Projet d'aménagement d'un parc photovoltaïque

**Commune d'Izaux (65) – au lieu-dit « La Lande »
porté par la SAS JMB Solar (Total Quadran)**

**Avis de l'Autorité environnementale
sur le dossier présentant le projet et comprenant l'étude d'impact
(articles L122-1 et suivants du Code de l'environnement)**

**N° saisine: 2020-8482
N° MRAe 2020APO39
Avis émis le 08/06/2020**

Plan de masse avec les principaux éléments du projet (source TOTAL Quadrant)

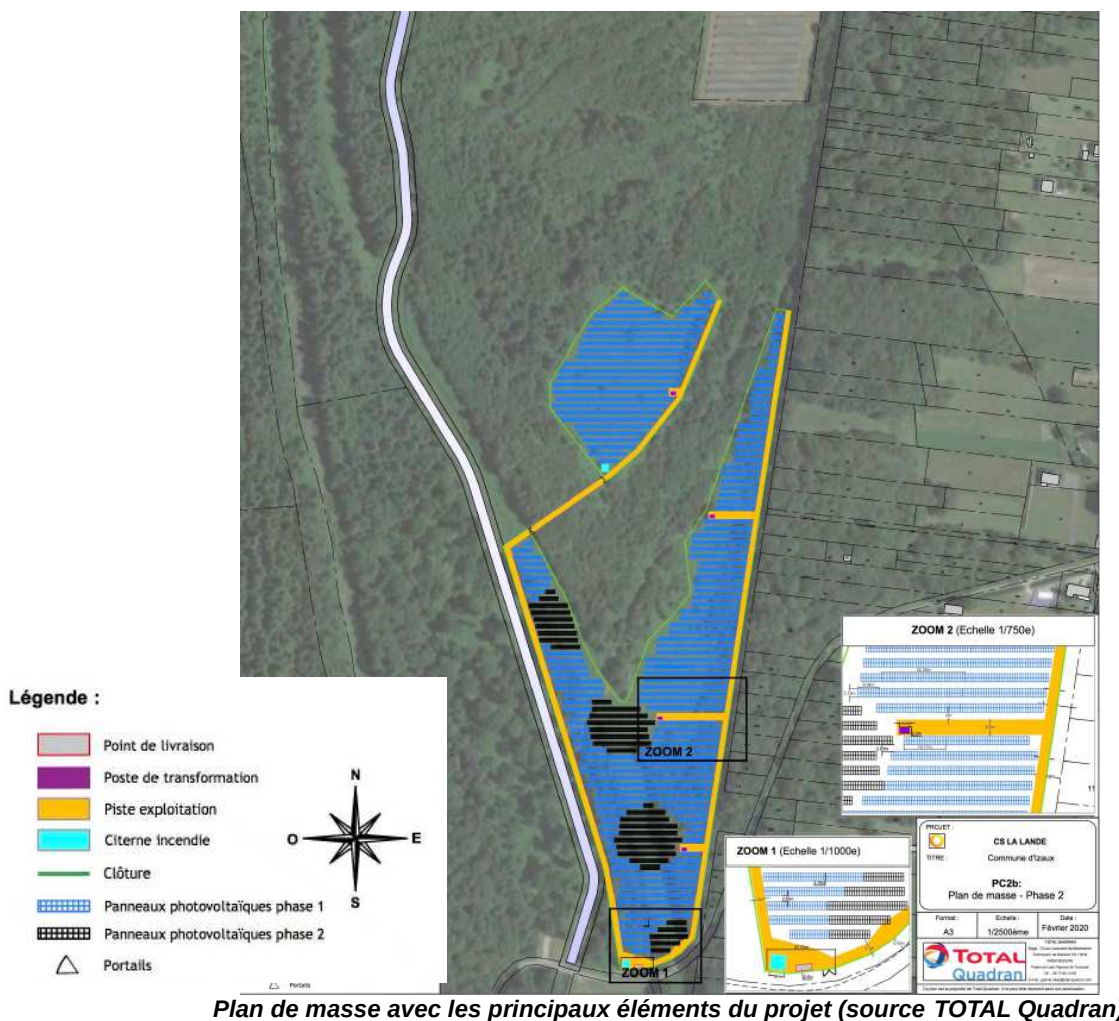
Par ailleurs, une cartographie des zones à enjeux, reprenant également l'emprise des équipements, aurait permis de visualiser et mieux comprendre les zones d'évitement qui ont été retenues.

La MRAe recommande d'intégrer une carte qui permet à la fois de visualiser les zones à enjeux environnementaux et l'implantation des équipements prévues afin de pouvoir évaluer les impacts potentiels du projet.
